15V-80VDC输入，输出12V5A

标题: PMU DCDC.SchDoc		EXPTech
设计: Wu Shufeng	日期: 2020-11-18	
Size: A4	版本:

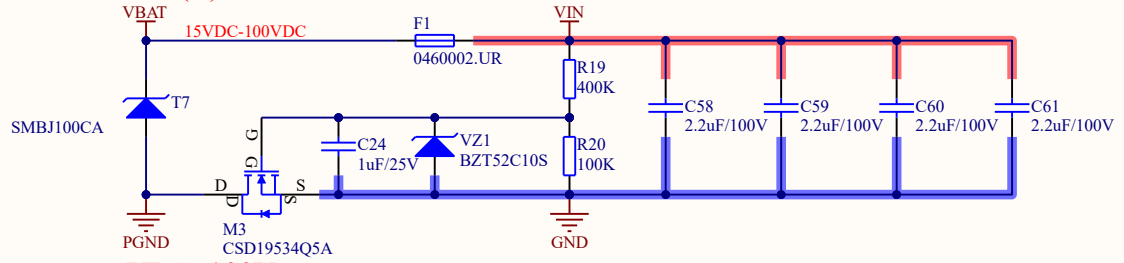
或者改为SI7852DP-T1-E3  
改为CSD19534Q5A这个是100V

VDS=100V  
VGS\_MAX=20V  
可替换WSP08N10

改为25uH XG220M高频电容
